Van: [redacted] | Blom Ecologie [redacted]@blomecologie.nl>
Verzonden: maandag 26 januari 2026 16:01
Aan: [redacted]
Onderwerp: RE: Aanvullende vragen Kasteel Slangenburg (2025-007180)
Bijlagen: Advies GG monumenten (DOT25-0139 - gD2508003028) a095eceb-a4ad-f011-8e62-000d3a474631.pdf; RCE advies 1738907 Kasteellaan 3 7004JK Doetinchem 529320 7251547f-2cb3-f011-8e62-000d3a474631.pdf; Opleverformulier plaatsen vleermuiskasten Kasteel Slangenburg.pdf

Zoals besproken had ik contact gehad met uw collega naar aanleiding van de aanvullende gegevens van 12 september 2025 voor de aanvraag om een flora- en fauna-vergunning voor de renovatie van het koetshuis aan de Kasteellaan 6 in Doetinchem. Op basis van de aangeleverde gegevens zijn er nog wat onduidelijkheden omtrent de onderzoeksresultaten en de mitigatieopgave.

renoveren van het dak

Datum 23 september 2025
Betreft Advies omgevingsvergunning rijksmonumentactiviteit

Bijlage 1

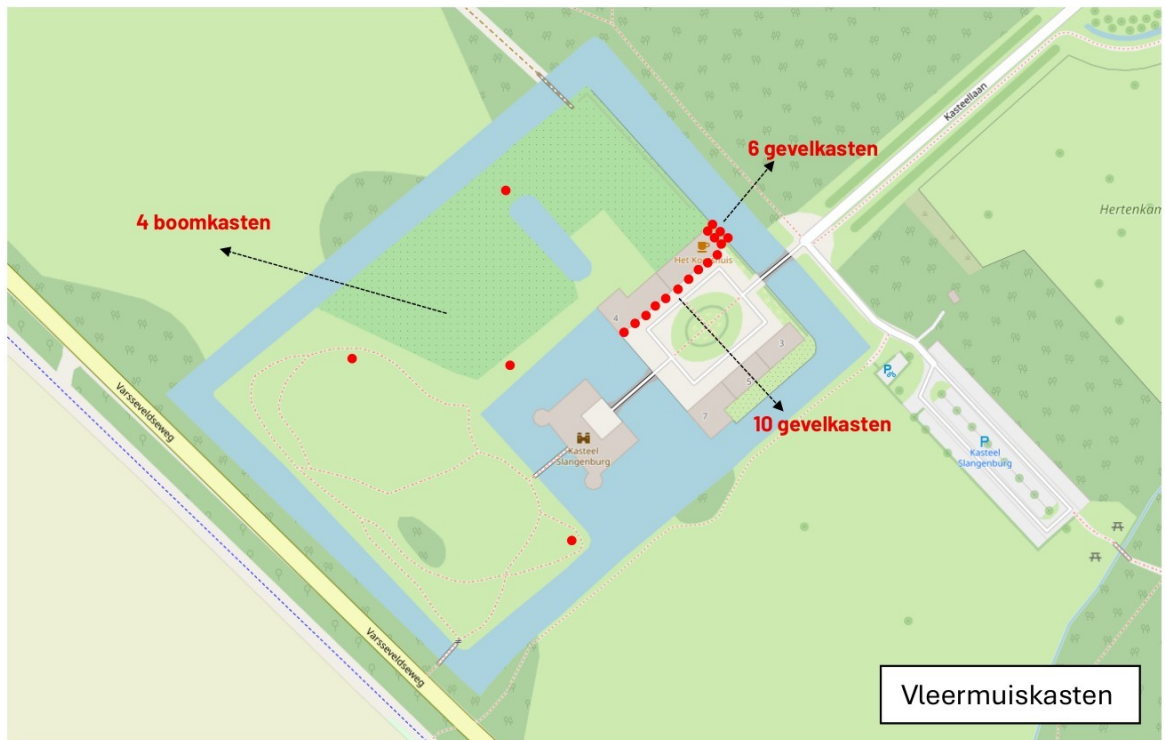
Project	Renovatie Kasteel Slangenburg te Doetinchem
Werkzaamheden	Plaatsen 16 vleermuis(gevel)kasten (8x type VK WS 01 en 8x type WK WS 10) en 4 vleermuis(boom)kasten (4x type VK WS 04)
Bevestigingslocatie	Bijgebouwen Kasteel Slangenburg en bomen in kasteeltuin (zie bijlage 1 en 2)
Realisatie	Week 21, 2025
